**ПАСПОРТ ДОСТУПНОСТИ
объекта социальной инфраструктуры (ОСИ)
№ КП – 28 - 14**

- 1.1. Наименование(вид) объекта - Муниципальное бюджетное учреждение культуры «Ливадийский дом культуры» Находкинского городского округа
- 1.2. Адрес объекта - 692953 Приморский край г.Находка п.Ливадия ул.Луговая, 2
- 1.3. Сведения о размещении объекта:
 - отдельно стоящее здание 2-х этажное, 1002.4 кв.м.
 - наличие прилегающего земельного участка - да - 4330 кв.м
- 1.4. Год постройки здания 1956, последнего капитального ремонта - 2012г.
- 1.5. Дата предстоящих плановых ремонтных работ: - 2014 г.

**АКТ ОБСЛЕДОВАНИЯ
объекта социальной инфраструктуры
К ПАСПОРТУ ДОСТУПНОСТИ ОСИ
№ 1**

к Акту обследования ОСИ к паспорту доступности ОСИ № КП-28-14 от «26» декабря 2013 г.

Фото 10

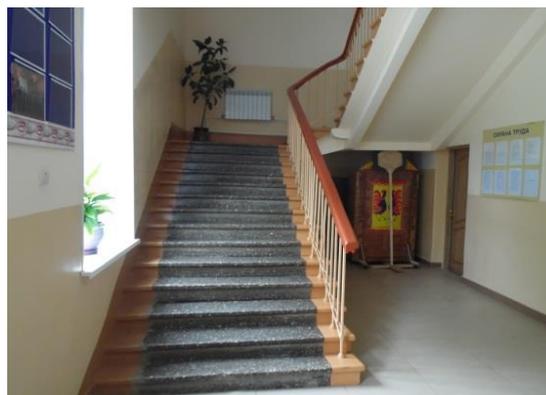
3.6	Пути эвакуации (в т.ч. зоны безопасности)	Есть	10, 11	12, 13	Отсутствует мягкий порог	С, К,О	Устройство мягкого порога (порог 0.8 см)	Текущий ремонт
	ОБЩИЕ требования к зоне				На пути движения пороги превышают установленный стандарт. Порог и перепад высот не более 0.025 м. Ширина пути движения -при движении кресла-коляски в одном направлении не менее 1.5 м., при встречном движении не менее 1.8 м., зона для самостоятельного разворота инвалида на кресле-коляске (на 90-180 градусов) не менее 1.4 м. в диаметре, свободное пространство не менее 0.9x1.5м. Пространство	Все

Комментарий к заключению: Целевая зона, находящаяся на 1 этаже, доступна для посещений всех категорий инвалидов. Целевая зона, находящаяся на 2 этаже, не доступна для инвалидов категории «К» в виду того, что установить пандус и спец.подъемник (внутри здания) невозможно по техническим причинам. Ширина лестницы 1.20м., что не соответствует стандарту. Спец.подъемник – уклон выше 8%.

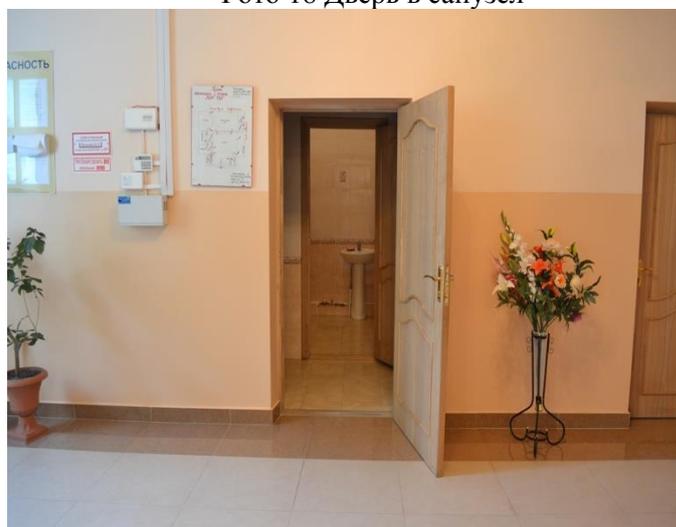
5.1	Туалетная комната	есть	1 2	17, 18, 19	Нет поручней, кнопки вызова. Туалетная комната не соответствует общим требованиям. Размер коридора 1.10 x 4.25. Входная дверь 67 см.	К, О, С	Установка поручней, кнопки вызова.	Текущий ремонт. ТРН

Комментарий к заключению: Объект недоступен для инвалидов передвигающихся на креслах-колясках по причине не соответствия специальным требованиям СНиП 3.67. Изменить размеры невозможно (несущие конструкции).

Фото 24 Зрительный зал (звукоус.аппар.)

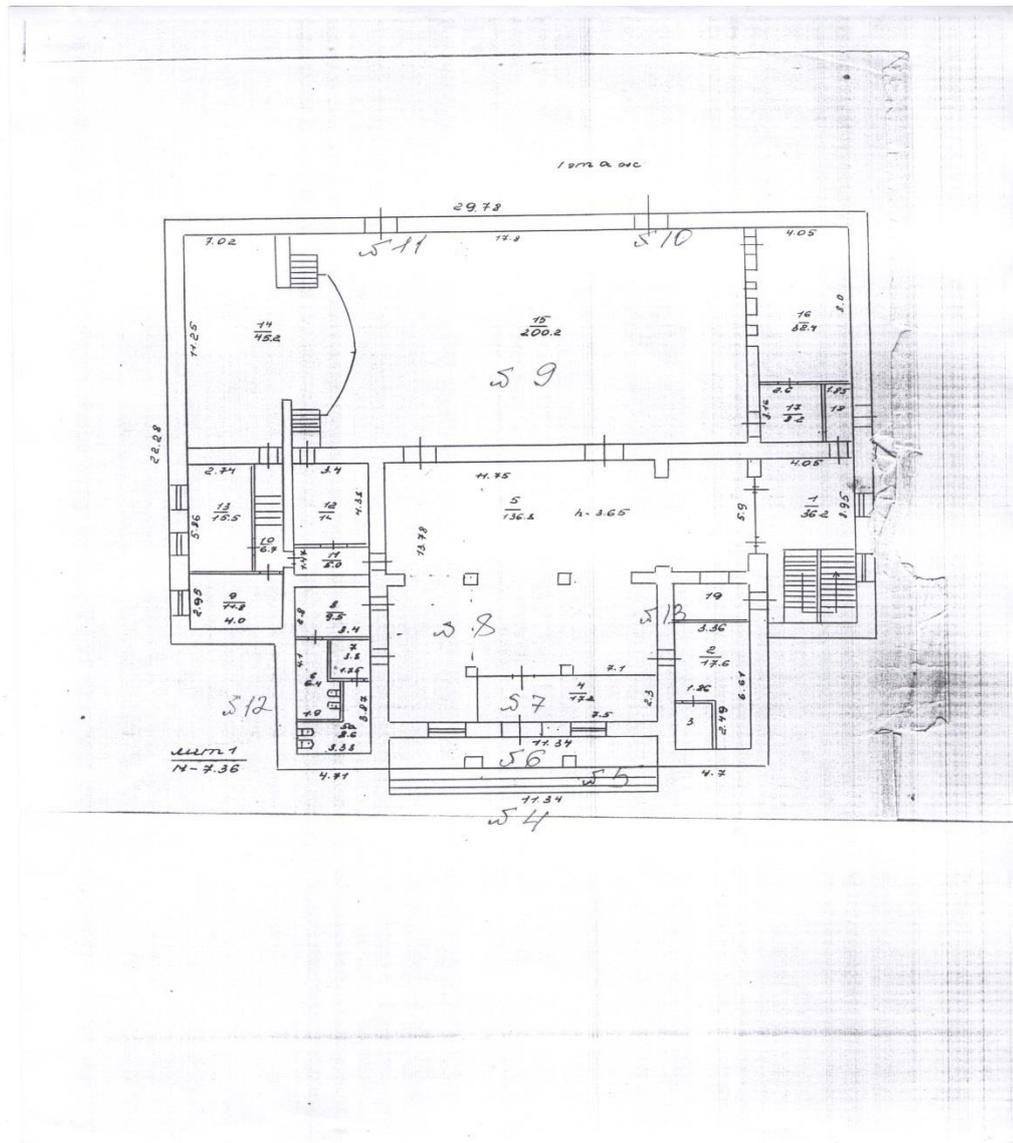
Наименование структурно-функциональной зоны	Состояние доступности* (к пункту 3.4 Акта обследования ОСИ)	Приложение		Рекомендации по адаптации (вид работы)** к пункту 4.1 Акта обследования ОСИ
		№ на плане	№ фото	
Системы информации на объекте	ДУ (Г,С) ДП-И (У,К,О)	-	22	Текущий ремонт
